大飯発電所 3号機
加圧器スプレイライン配管溶接部での
事象への対応を踏まえた設工認の
技術基準への適合性について（案）

関西電力株式会社

2021年2月16日

加圧器スプレイ配管溶接部における事象の原因・対策を踏まえた設計及び工事計画認可申請書への反映内容

①変更の理由の見直し

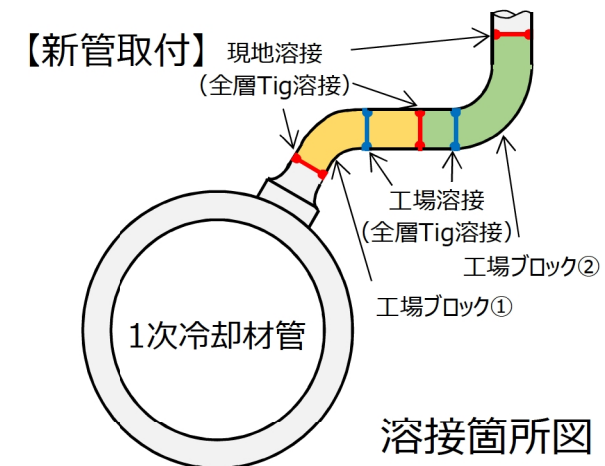
シンニング加工以外の要因であることが判明したこと、また、認可を要する理由の明確化のため、以下のとおり記載を見直す。

大飯発電所第3号機の第18回定期事業者検査として実施した超音波探傷検査において、加圧器スプレイラインの1次冷却材管台と加圧器スプレイ配管の溶接部付近に有意な指示が認められたことから、当該箇所を取替えを行う。

なお、本工事計画においては、日本機械学会「発電用原子力設備規格 溶接規格（JSME S NB1-2012/2013）」、「発電用原子力設備規格 材料規格（JSME S NJ1-2012）」及び「発電用原子力設備規格 維持規格（JSME S NA1-2012/2013/2014）」の適用に伴う変更を行う。

形状による剛性の硬さへの影響確認結果①

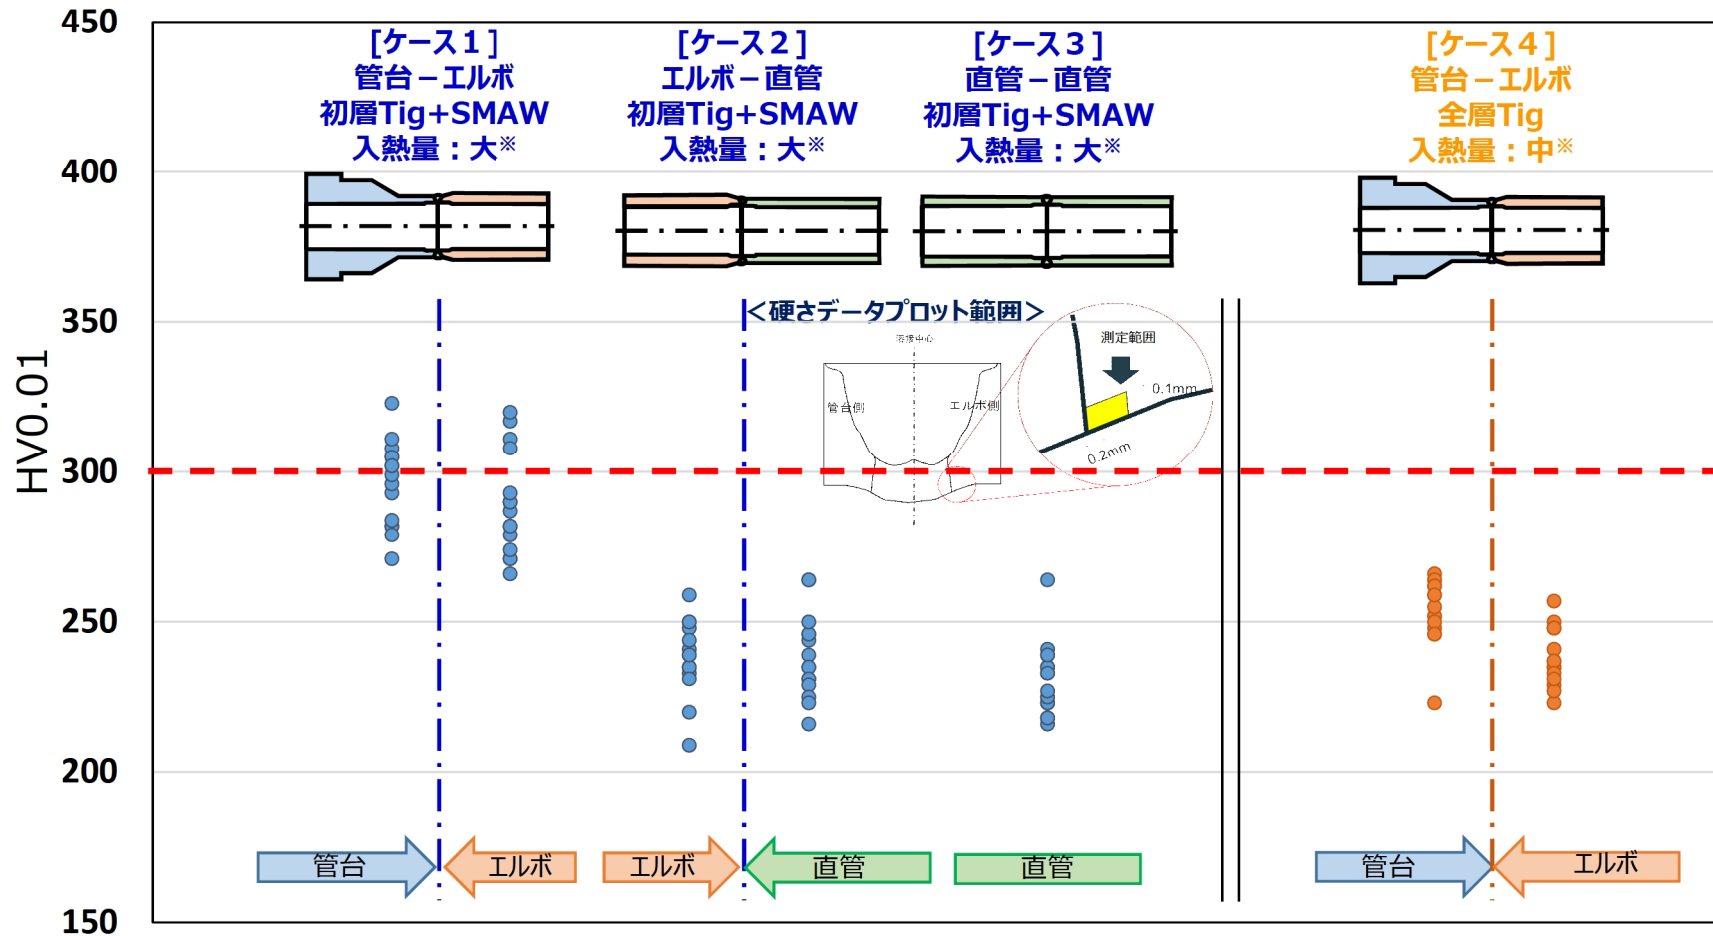
➤ 形状による剛性の影響について確認するためモックアップを製作し硬さ測定を実施

- 本事象の当該管溶接部と同様の方法である初層Tig+SMAWで溶接され、かつ形状による剛性の影響から溶接時の変形領域の狭い「管台－エルボ」の形状では、300HVを超える硬さを確認した。
- 全層Tigで溶接した場合は、「管台－エルボ」の形状でも300HVを超える硬さに至らないことを確認した。

形状による剛性の硬さへの影響確認結果②

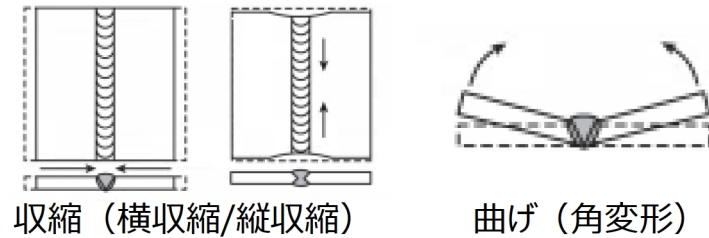
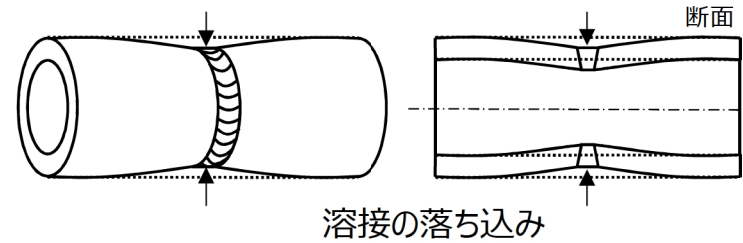
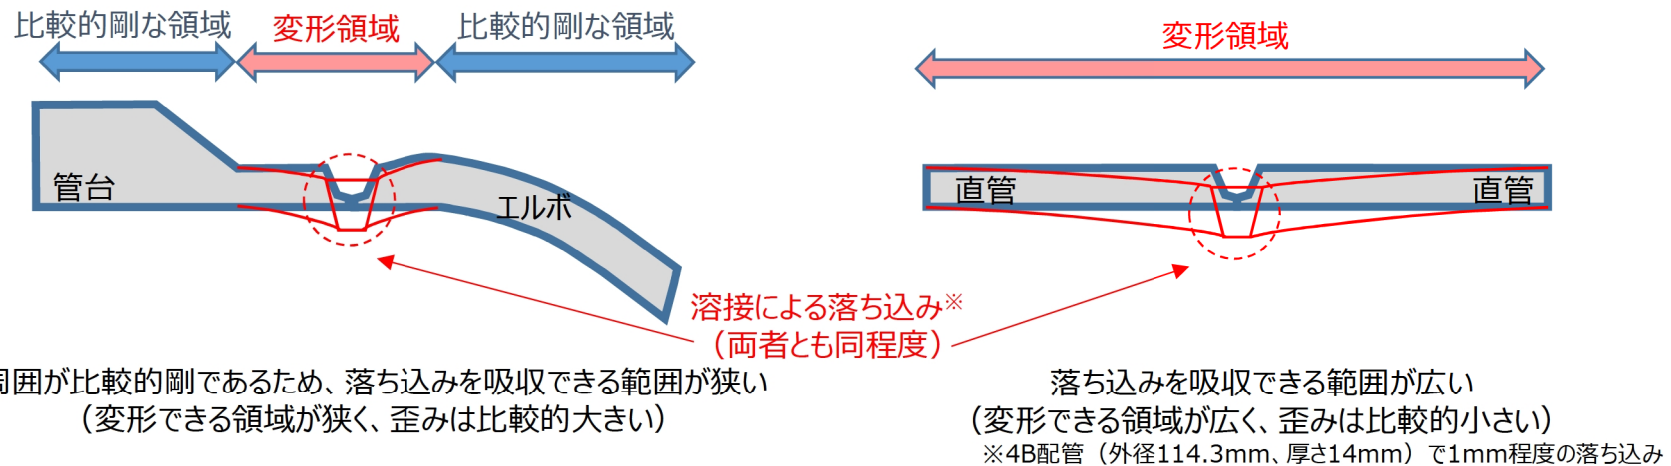
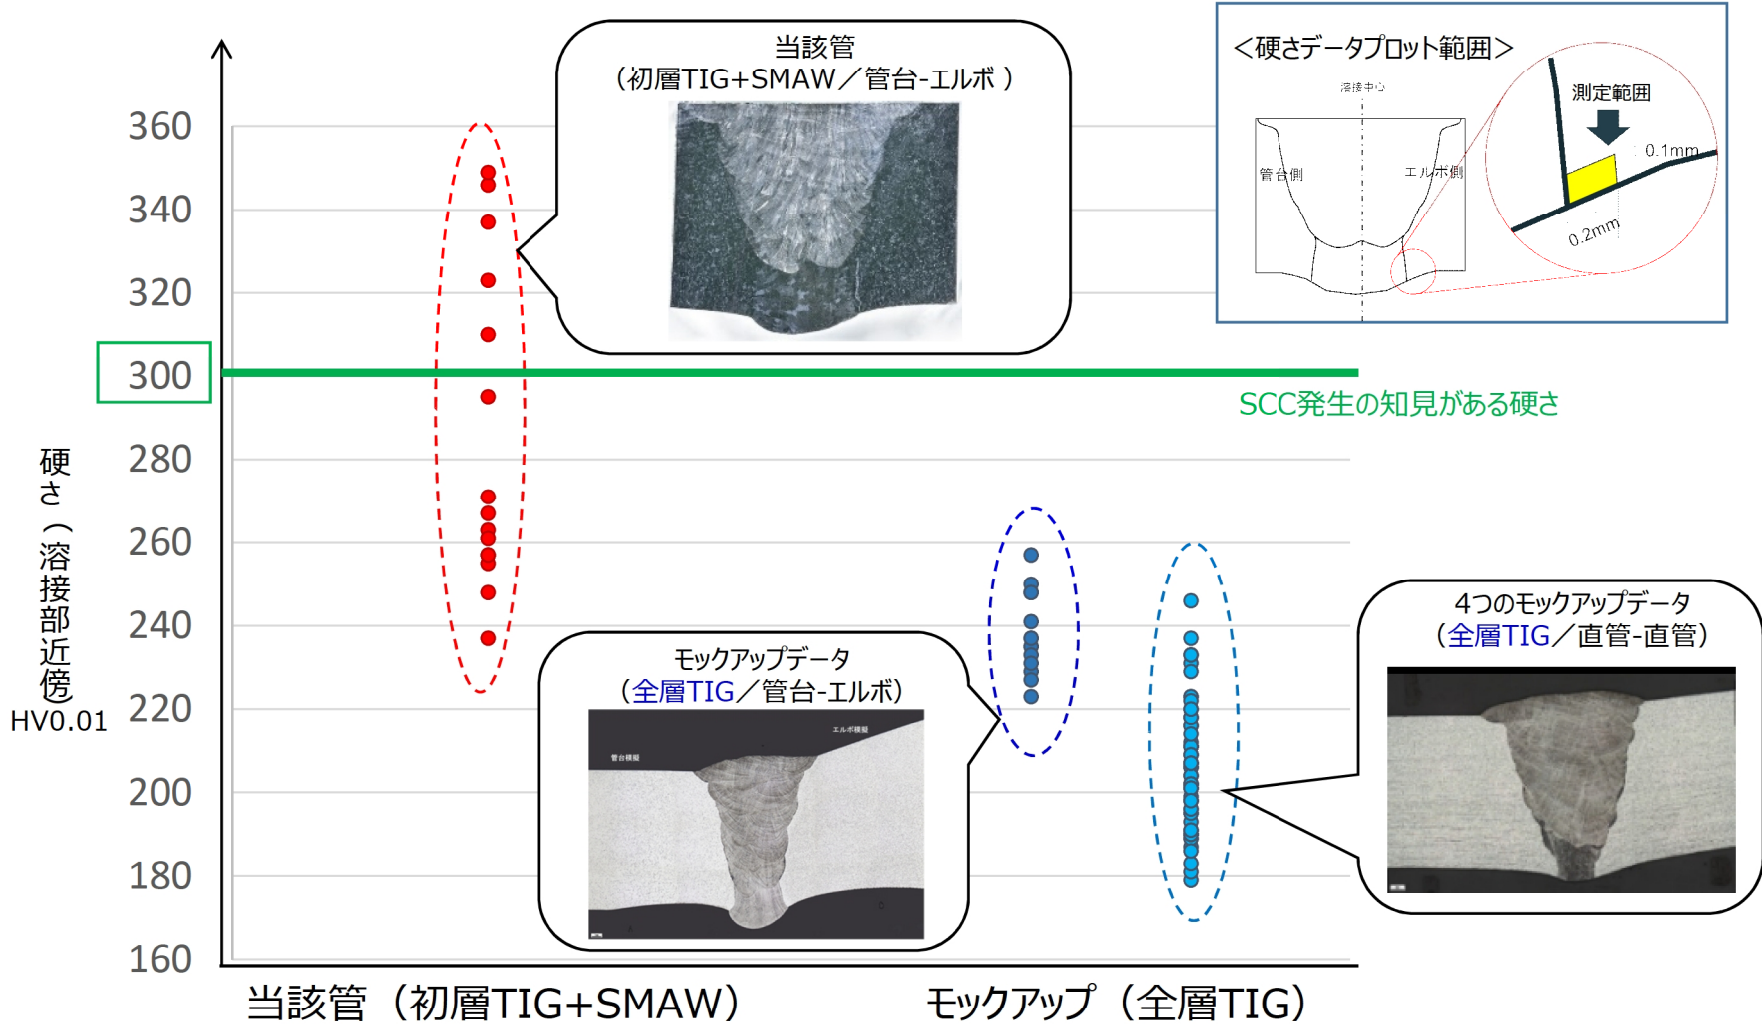
- ▶ 平板の溶接部では、溶金が凝固する際の収縮により、溶接部の収縮及び曲げ変形（角変形）が生じる。配管溶接の場合は円の形状により角変形が拘束されるため、溶接部の収縮と曲げは溶接部の落ち込みとして顕在化する。

- ▶ これまでのモックアップは直管同士で製作していたが、溶接部周囲の形状剛性の相違が変形程度へ影響した可能性について検証する。

- ▶ 形状による剛性により、管台－エルボの方が溶接時における変形領域が狭く、硬化が進む可能性が考えられる。
